WZP.271.36.2023.B

*„Wykonanie robót budowlanych polegających na budowie budynków wchodzących w skład placówki opiekuńczej dla osób bezdomnych przy ul. Kaplicznej w Bydgoszczy” (WZP.271.36.2023.B)*

Działając na podstawie art. 284 ust. 2 ustawy z dnia 11 września 2019r. Prawo zamówień publicznych (*dalej uPzp, tekst jedn. Dz.U. z 2023r., poz. 1605*), udziela się odpowiedzi na następujące pytania Wykonawców (Uwaga: numeracja pytań nie wynika z błędu Zamawiającego – jest związana z kolejnością wpływania pytań do Zamawiającego, a na brakujące pytania odpowiedzi zostały udzielone bądź zostaną udzielone):

**Pytanie 129**

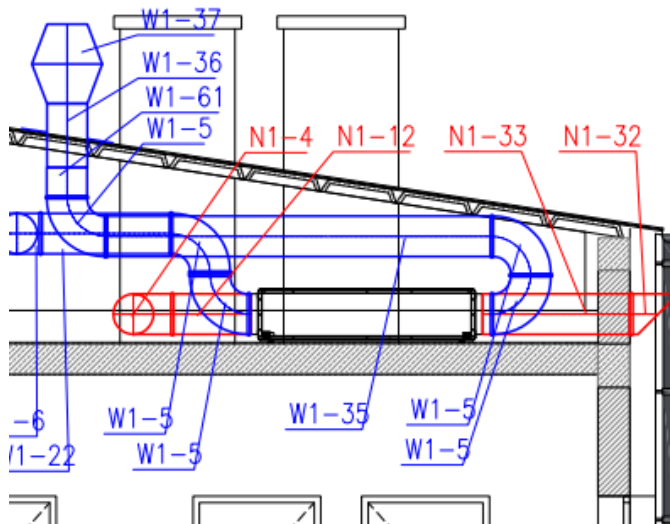
Centrala Wentylacyjna - w opisie technicznym, w zestawieniu podstawowych elementów wentylacji pominięta została centrala, która według dokumentacji rysunkowej i opisu znajduje się na poddaszu nieużytkowym. Prośba o określenie parametrów centrali wentylacyjnej zlokalizowanej w budynku D

**Zamawiający podaje parametry centrali wentylacyjnej: wydajność 1010/1020, parametry identyczne jak dla pozostałych budynków, bo obsługuje biura. Nawiew 22 stopnie, t. zewnętrzna -18 stopni, nagrzewnica elektryczna. Lokalizacja na stropie żelbetowym w przestrzeni nieogrzewanego poddasza.**
